**Avis délibéré de la Mission régionale
d'autorité environnementale de Bretagne sur
le projet d'exploitation de la carrière de Kerléac'h
sur la commune de Guissény (29)**

n°MRAe 2021-009307

Avis complémentaire à l'avis n°2020-008412 du 3 décembre 2020

**Avis délibéré de la Mission régionale
d'autorité environnementale de Bretagne sur
le projet d'exploitation et d'enfouissement de déchets inertes
de la carrière de Kerléac'h sur la commune de Guissény (29)**

Topographie et circuit des eaux de la carrière – état initial
(source : étude d'impact version 2020)

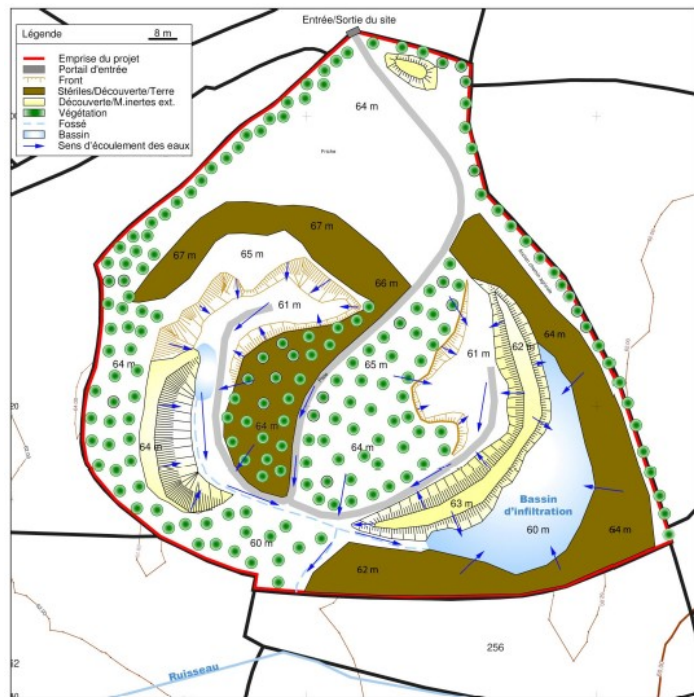
Lorsque les extractions seront terminées, la remise en état est prévue à une cote de 60 m NGF, alors que la cote naturelle du secteur est à 64 m NGF. Les quelques matériaux inertes déjà présents, ajoutés à la terre de découverte, seront épandus sur le site avant re-végétalisation naturelle. Même si le porteur de projet n'envisage plus de retour à des fonctionnalités agricoles, le dossier manque à présent de précision sur le potentiel écologique et le développement de la biodiversité attendus après la remise en état.

L'Ae recommande d'estimer le potentiel écologique attendu après la remise en état du site et de prévoir un suivi de la biodiversité.

Circuit des eaux du site après le comblement du fossé et avant régilage des matériaux inertes (source : étude d'impact version 2021)

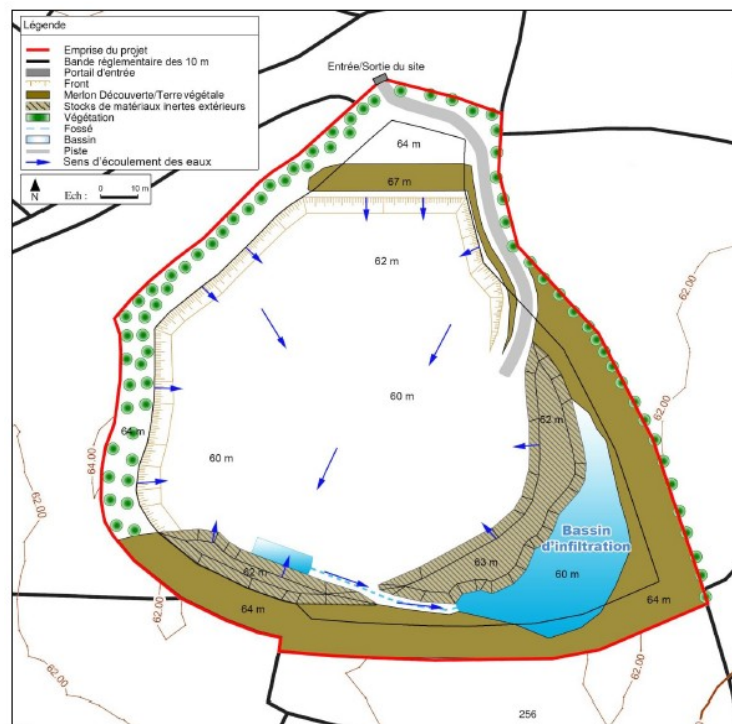
Dans ces conditions, il ne serait pas possible de maintenir un petit plan d'eau. Les incidences environnementales liées à l'étalement des eaux sur un périmètre plus large (probablement l'ensemble du fond de fouille) ne seraient alors plus les mêmes (modification de la flore et de la faune, modification de l'aspect paysager). **Le projet de remise en état nécessite ainsi d'être clarifié.**

L'Ae avait demandé, dans son avis précédent, que des précisions soient apportées sur les rejets d'eaux via un fossé qui devait être comblé (quantité, nature), ainsi que sur le ruisseau dans lequel les rejets étaient réalisés. Or le nouveau dossier ne fait plus aucune mention de ce fossé. Il indique simplement que toutes les eaux de ruissellement de la carrière seront dirigées vers le bassin d'infiltration. Ainsi, il n'est pas possible à la lecture de ce nouveau projet de savoir si le circuit des eaux est modifié ou non par rapport à la situation actuelle et si le ruisseau en contrebas peut être impacté.

Il est attendu que le porteur de projet apporte des éléments permettant de comprendre la modification de l'état initial de ce projet. En effet, les évolutions prévues sont susceptibles d'engendrer des effets nouveaux sur les quantités et la qualité des eaux superficielles, mais aussi sur les eaux du ruisseau et sur les zones humides, Le cas échéant, des précisions liées au comblement du fossé sont attendues. Il conviendra ainsi d'analyser l'évolution prévisible de l'environnement, ainsi que les effets du projet sur le milieu récepteur, avant/après comblement du fossé.

L'Ae recommande de compléter l'étude d'impact avec l'analyse des incidences du projet sur les quantités et la qualité des eaux superficielles ainsi que sur les eaux du ruisseau et les zones humides, même si le fossé a depuis été comblé.
